Objet : UCCLE. Avenue Montjoie, 93 : Institut Marie Immaculée Montjoie.

Demande de permis unique portant sur la démolition de plusieurs bâtiments et la construction de nouveaux bâtiments scolaires ▪ **Avis conforme de la CRMS**

En réponse à votre courrier du 27/03/2019, nous vous communiquons ***l'avis conforme défavorable*** émis par notre Assemblée en sa séance du 03/04/2019.

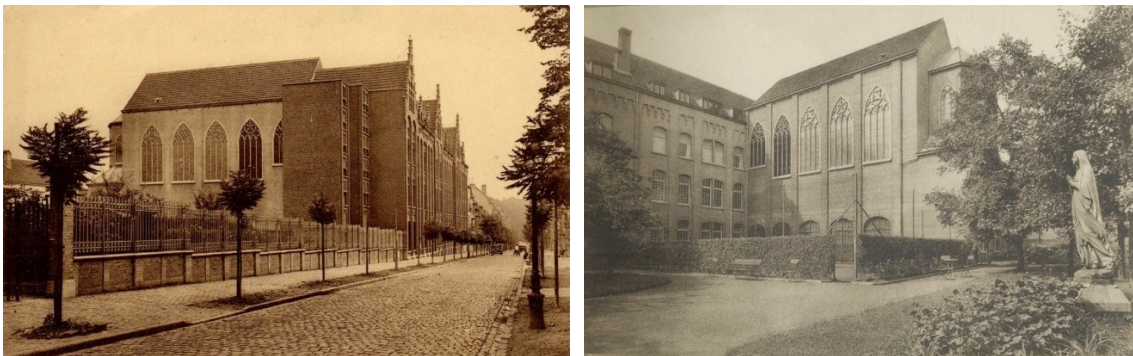
Le dossier comprend peu d'informations sur les constructions traditionnelles à démolir ; il mentionne seulement que celles-ci sont « vétustes, dangereuses, inadéquates », sans aucune analyse de stabilité, historique et/ou patrimoniale. Bien que la plupart des bâtiments voués à la démolition ne soient pas

inscrits sur la liste de sauvegarde et qu'ils revêtent des valeurs patrimoniales variables, la CRMS regrette cette absence d'étude. Il lui semble en effet que les différents bâtiments (scolaires, conventuels, chapelle, autres) formant cet ensemble scolaire, qui s'est développé en plusieurs phases de construction, mérite une analyse plus approfondie pour mieux circonscrire les enjeux patrimoniaux des interventions prévues. En outre, aux vues des photos, il est impossible de cataloguer les constructions à démolir comme étant dangereuses. De manière générale, **la CRMS demande de réaliser une documentation approfondie des bâtiments avant démolition** (maçonneries, menuiseries, châssis, ferronnerie, ...) au moyen de plans et de photos.
